**Vyjádření č. 45-22 MU z hlediska sítí VO a SSZ vč. činností
v OP k PD pro územní a stavební řízení stavby**

Studentské koleje Vysoké školy polytechnické Jihlava

Stavba: Studentské koleje Vysoké školy polytechnické Jihlava

Opatření pro zemní práce v pásnu VO

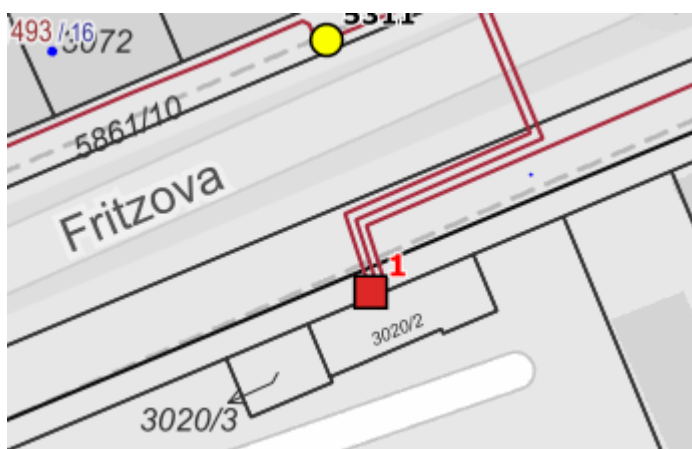
- před zahájením prací je nutné bezpodmínečně přesně **zjistit-vytyčit kabelová vedení** / prostor nápojních míst / přímo na staveništi a to správcem sítí VO a SSZ

- veškeré zemní práce v blízkosti vedení či zařízení VO budou prováděny ručně
- předem **upozornit** organizaci vydávající toto vyjádření **o zahájení stavebních prací** a uvést **spojení** s pracovníkem zodpovědným za provádění stavby

- při jakémkoliv odhalení sítí VO vlivem zemních prací, budou tyto sítě **nově uloženy do chrániček / např. betonové skládané a pod. /**
- při stavbě zabezpečit dotčené vedení před poškozením, případné poškození **neprodleně ohlásit**

- před definitivním záhozem si **vyhraujeme právo kontroly instalace** /nového kabelu, chrániček, spojky a pouzdra stožáru apod. /převzetí **zápisem do stavebního deníku**

- prováděné výkopy nesmí být blíže než 1m od základu sloupů, nelze-li tuto podmínku dodržet, provede investor opatření dle dispozic správce zařízení
- při křížení či těsném souběhu s naším vedením VO **dodržet minimální vzdálenosti** stanovené ČSN 73 6005

- v případě průchodnosti obyvatel přes dotčenou stavbu **musí být zajištěno řádné osvětlení** průchodné komunikace.
